改善箇所説明図

ブラケットA

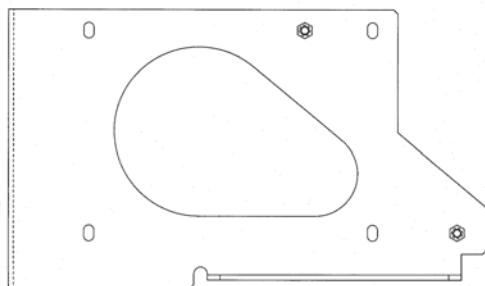
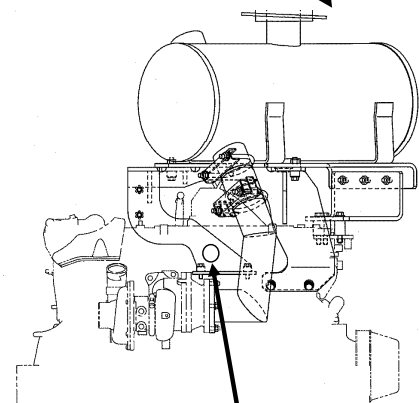
ブラケットA強度アップ品
形状変更 および 板厚増加6mm⇒9mm

ブラケットB

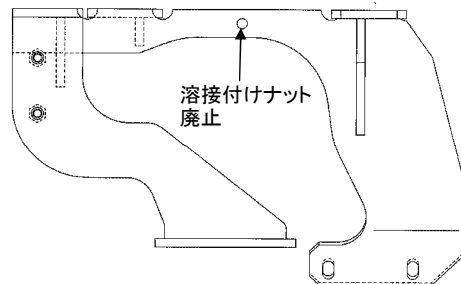
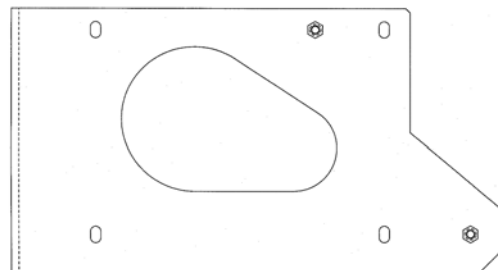
ブラケットB強度アップ品
形状変更 および 板厚増加 6mm⇒9mm
